108 年度「臺南市政府建造執照及雜項執照

簽證項目抽查復核小組」第 7 次會議

108 年度第 7 次復核會議

會議記錄

附件二

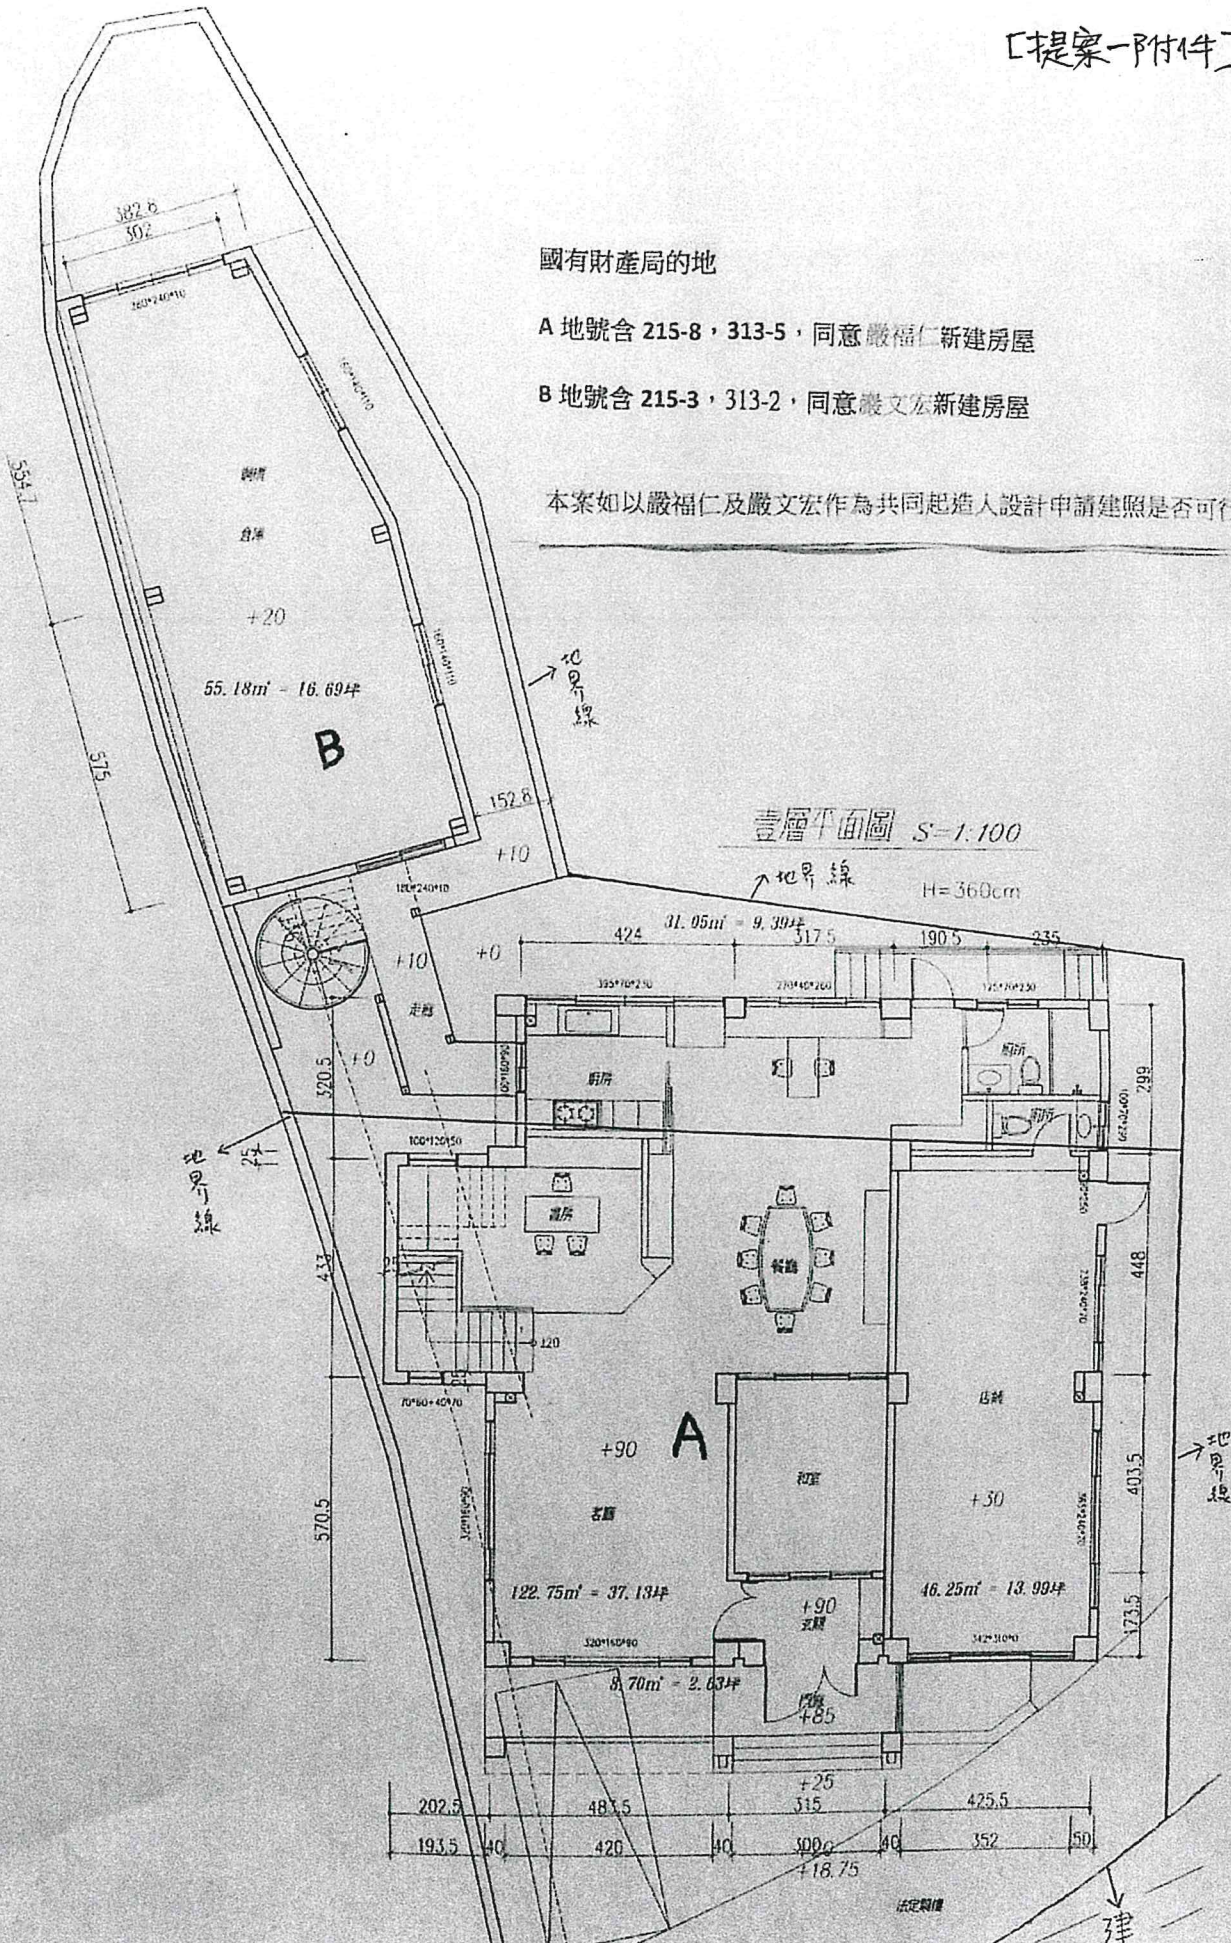
國有財產局的地

A 地號含 215-8, 313-5, 同意嚴福仁新建房屋

B 地號含 215-3, 313-2, 同意嚴文宏新建房屋

本案如以嚴福仁及嚴文宏作為共同起造人設計申請建照是否可行？

請起造人重新向國產署申請同意該 4 筆土地併案以二人名義為共同起造人申請建築許可，以臻適法。

決議：本案由建管科簽會法制單位釐清後另函週知。

壹層平面圖 S=1:100

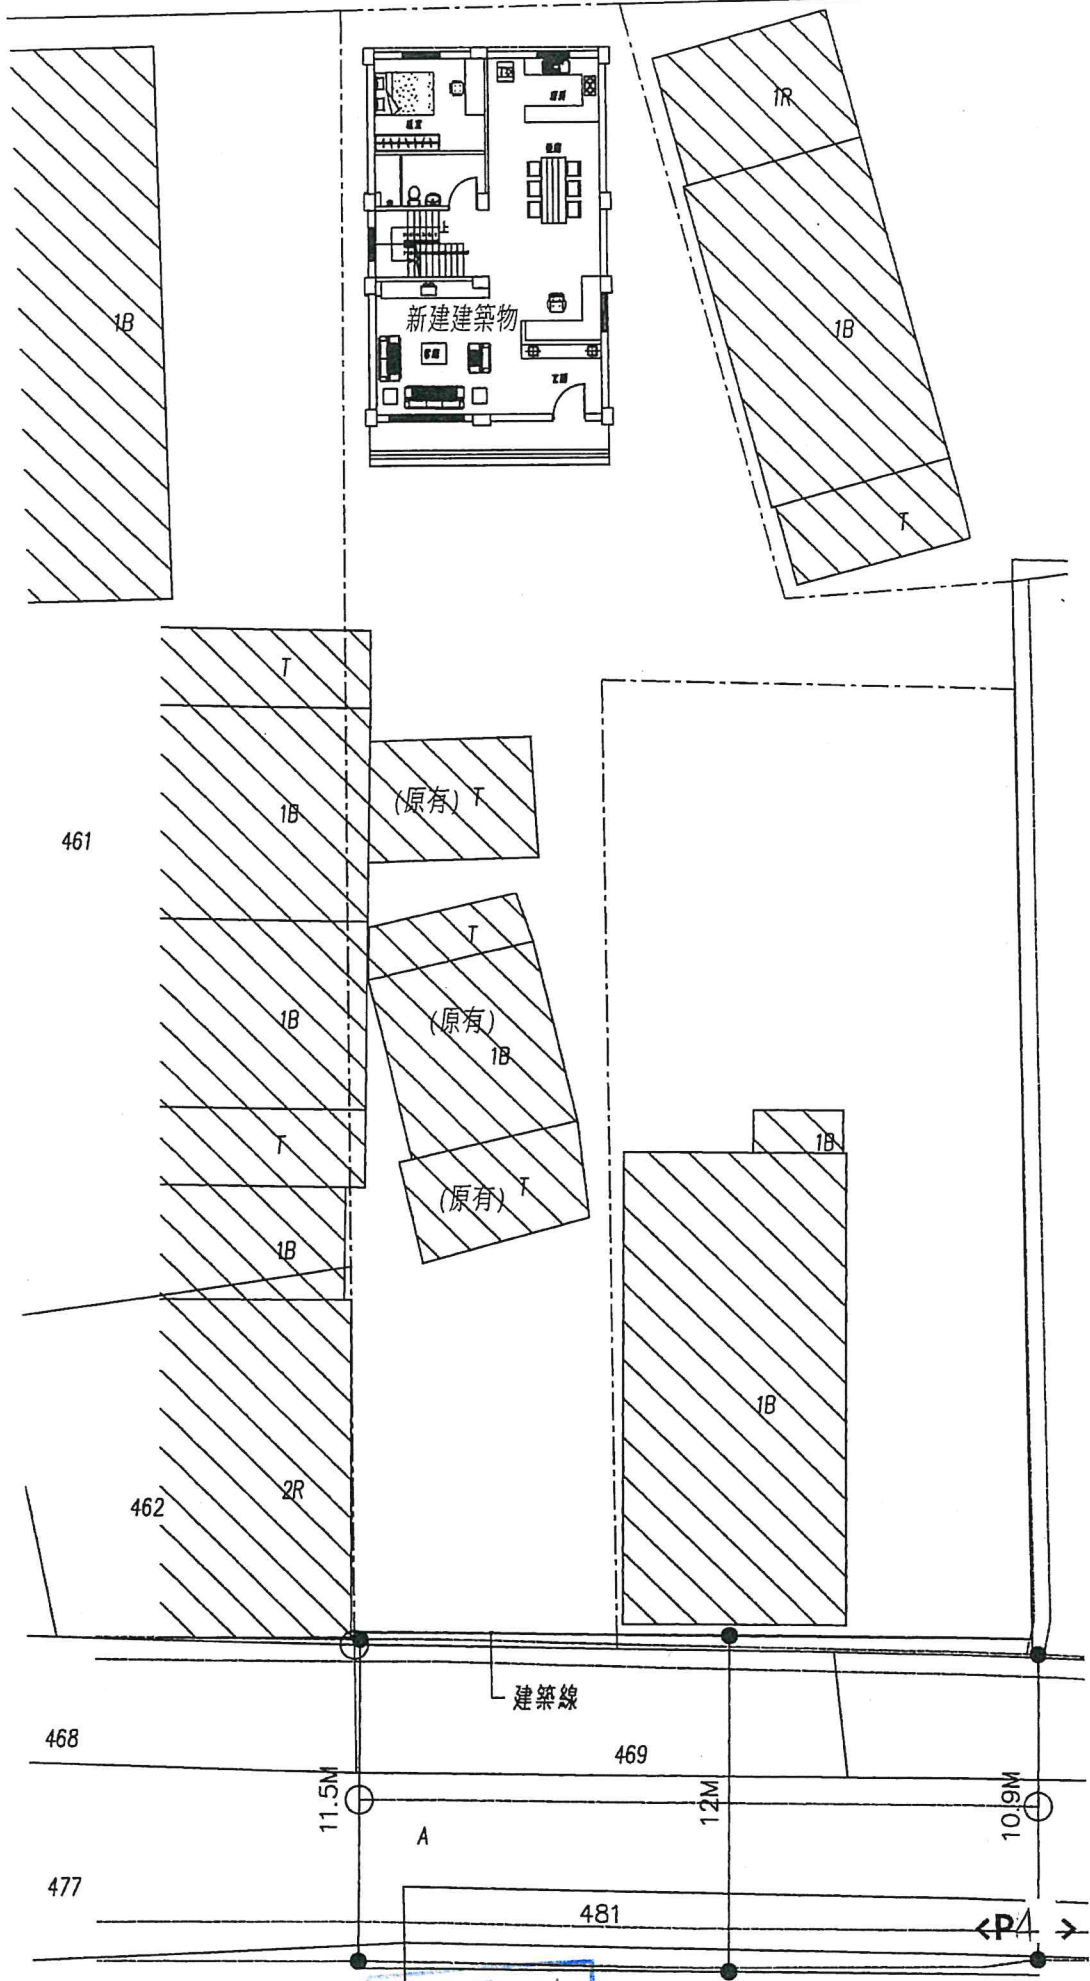
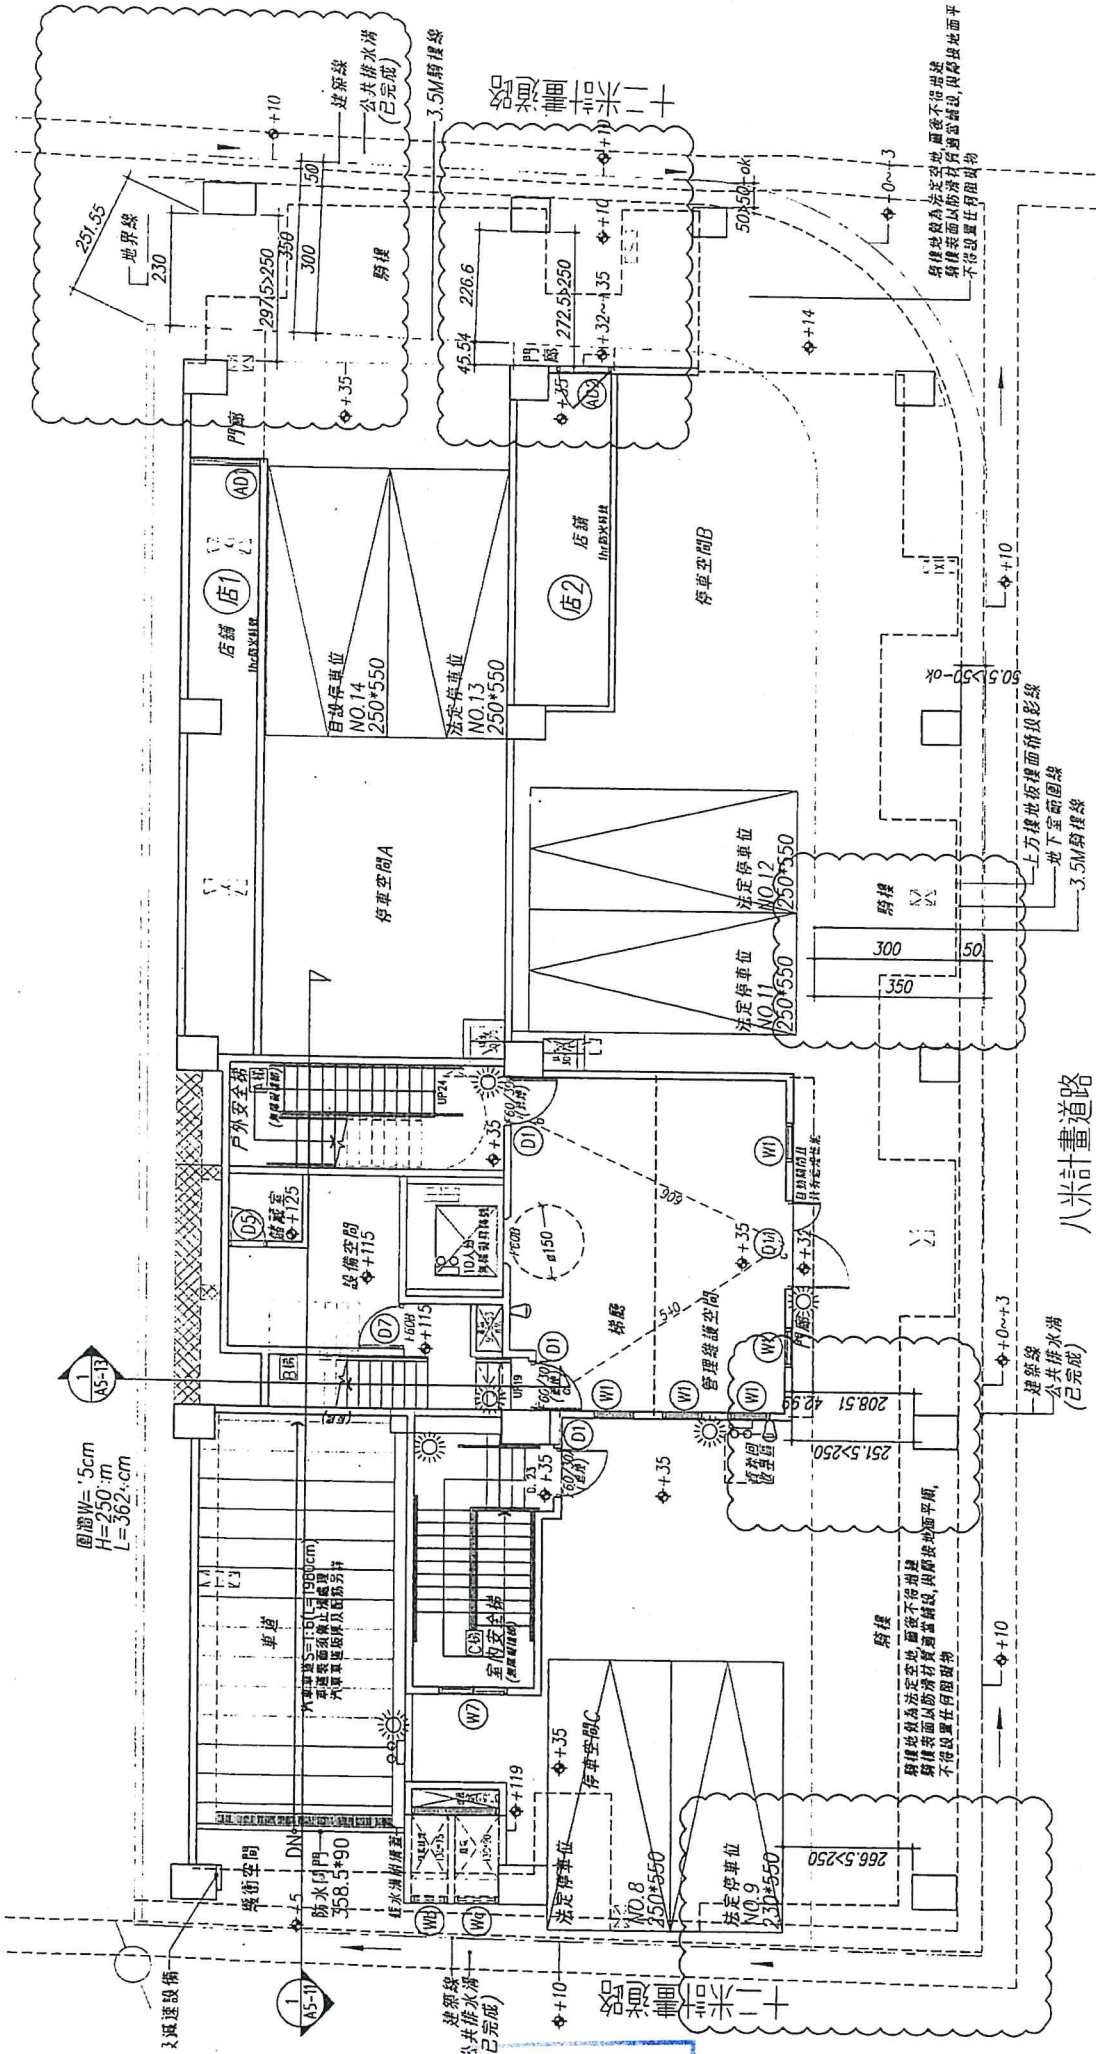
- 一、依臺南市騎樓地設置標準，本案須留設3.5公尺寬之法定騎樓，且騎樓淨寬不得小於2.5公尺。
- 二、因基地地形及建築物結構之影響，柱子內緣與法定騎樓退縮線之淨寬為2.2公尺(不足0.3公尺)。
- 三、本案是否得自騎樓退縮線起退縮30公分，以補足騎樓淨寬？本案設計圖說詳本提案附件P6-P11。
- 四、臺北市政府都市發展局106.9.6北市都授建字第10634955700號函轉「臺北市政府建築執照抽查審核附帶決議彙編第052號」(詳本提案附件)供研擬參考。

基於建築物結構安全，因結構柱導致法定騎樓之淨寬不足2.5公尺時，得自行退縮補足2.5公尺寬度，其自行退縮部分不得計入騎樓地面積，且不得阻礙供公眾通行使用。

**決議：**依臺南市建築師公會意見辦理。

序號 2-2-2 圖例

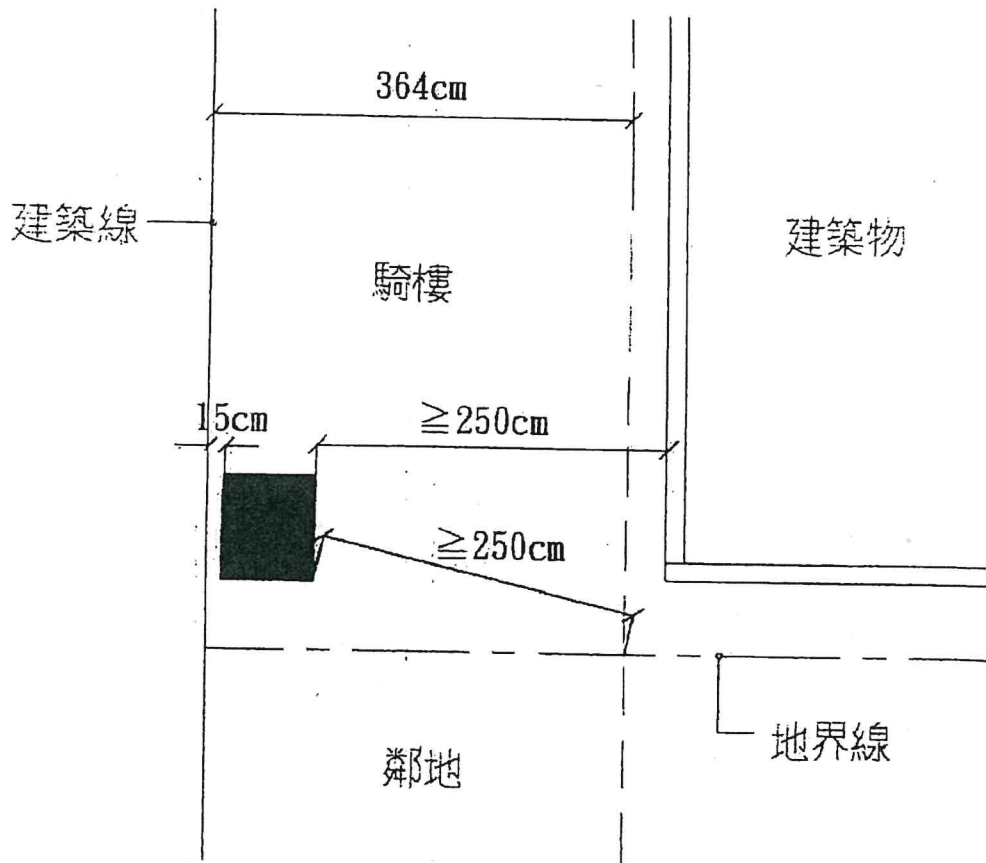
序號	決議內容
1 2-2-1	無遮簷人行道設置植栽時，應維持最小淨寬 250 公分，植穴應與人行道順平，且栽植之行道樹株距為四至八公尺、樹幹距地面二公尺以下不得有分枝。
2 2-2-2	新建基地實設騎樓之法定淨寬，如因情況特殊(需經行政程序簽報)未能於法定騎樓地範圍內留足者，新建基地騎樓柱與鄰地法定騎樓地界線之最小距離仍應維持在法定淨寬以上。(詳附圖)
